MOX燃料の輸送は臨界事故の危険性をもつ

—差し迫る九州・四国・中部電力のMOX輸送に緊急ストップをかけよう—

2009年1月31日 美浜の会

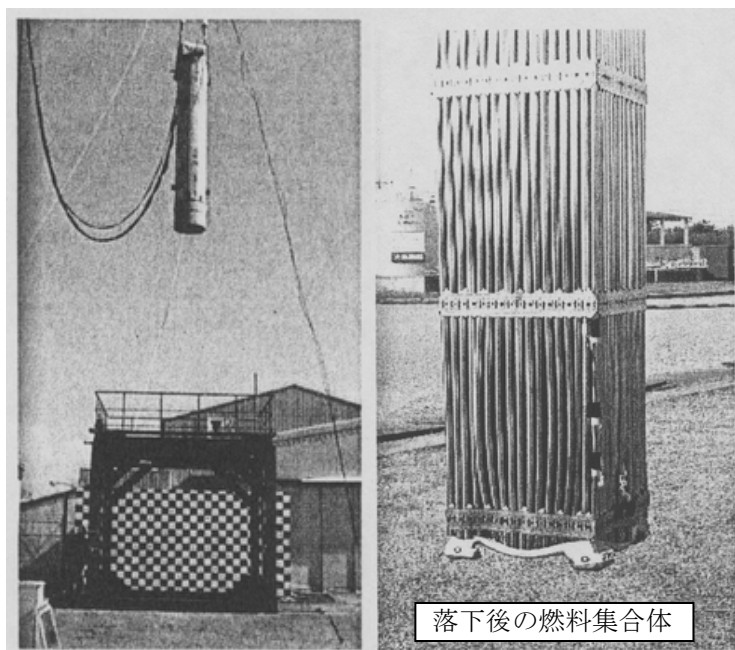
この論文によると、加圧水型（PWR）燃料集合体の場合、9メートル落下によって最下部区分の燃料棒が鳥かご型に膨らみ（下図左）、燃料棒間に介在する水による中性子の減速が進むために中性子増倍率が增大することが指摘されている。燃料集合体の最下部の支持格子が壊れて燃料棒1本当たり3mmの変形が生じた場合には、中性子実効増倍率 $K_{eff}+3\sigma$ が1以上となって臨界を超える。また、1mm変形の場合でも中性子実効増倍率は0.96を超えている（下図右）。日本原子力学会の標準（2006年）（注2）では、臨界の危険性の基準を0.95にとっているため、わずか1mm変形の場合でも重大な問題が起こる可能性があると考えられるべきである。

(b) ファリントンの論文では、部分的な1mm変形でも中性子実効増倍率が0.96を超えている(第2項のグラフ参照)。ところが今回事業者が行った解析では、全体的な1mm変形でも0.862と低い値になっている。なぜこのような違いが起こっているのかについて、国土交通省はいったいどのような見解をもっているのだろうか。事業者の今回の低い値について、独自の解析を実施して検証するべきではないだろうか。
